„Výstavba MŠ Šámalova“

VYSVĚTLENÍ, ZMĚNA NEBO DOPLNĚNÍ ZADÁVACÍ DOKUMENTACE

Vysvětlení zadávací dokumentace č. 1 ze dne 13. 8. 2025

AL/12 – sestava s dveřmi

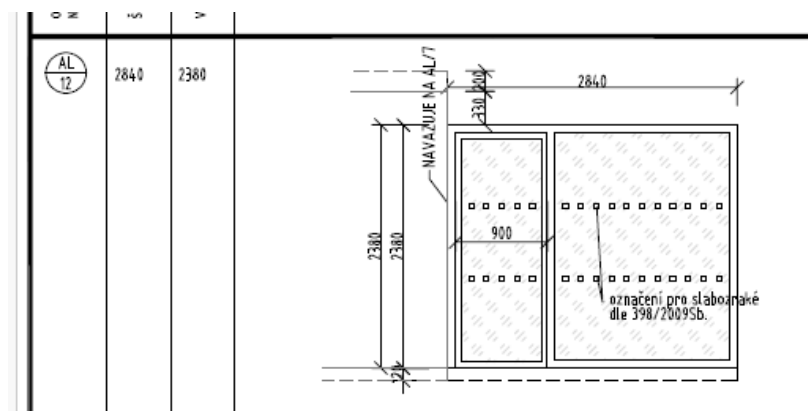
Dotaz č. 1:

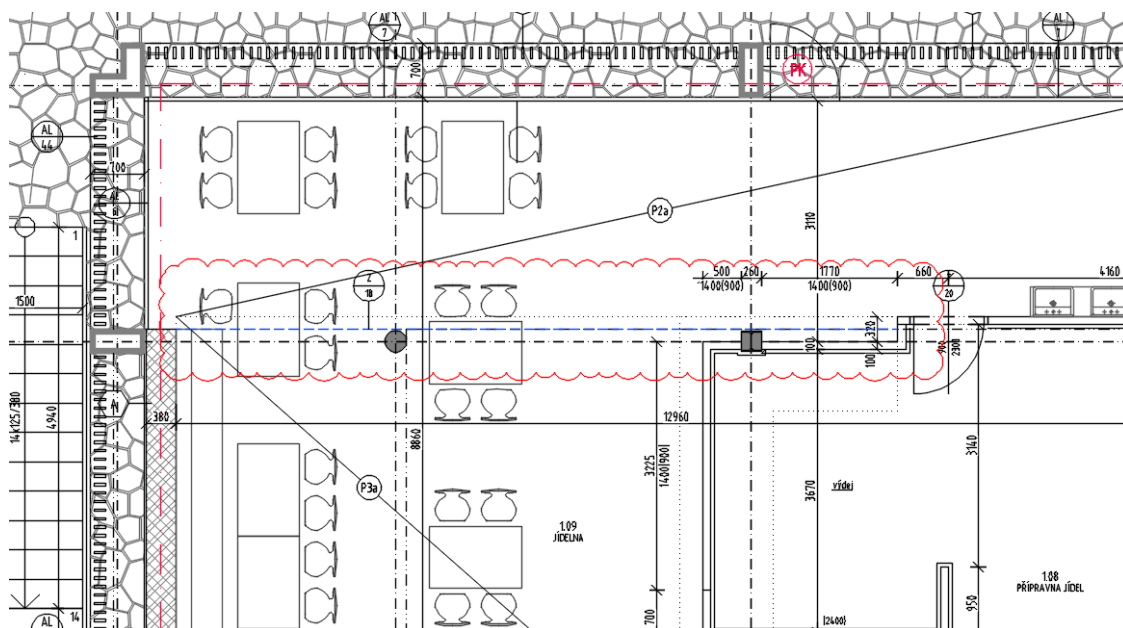
Ve výkresech ani TZ jsme tuto položku nenašli. Prosím o informaci, kde je tato položka požadována a zda je ji opravdu potřeba 9 360 metrů

Zadavatel ve vztahu k dotazu upravil ve výpisu zámečnických prvků pol. Z/18, kdy se správně jedná o požadavek na 9 360 mm (tj. 9,36 m). Dále zadavatel k dotazu sděluje, že dilatační profil je umístěn v místnosti č. 1.09 (viz obrázek níže). Aktualizovaný výpis zámečnických výrobků v. č. D.1.1.14 (soubor s označením „14_ZAMECNICKE VYROBKY_r2“) a výkaz výměr poskytuje zadavatel jako přílohu tohoto vysvětlení zadávací dokumentace.
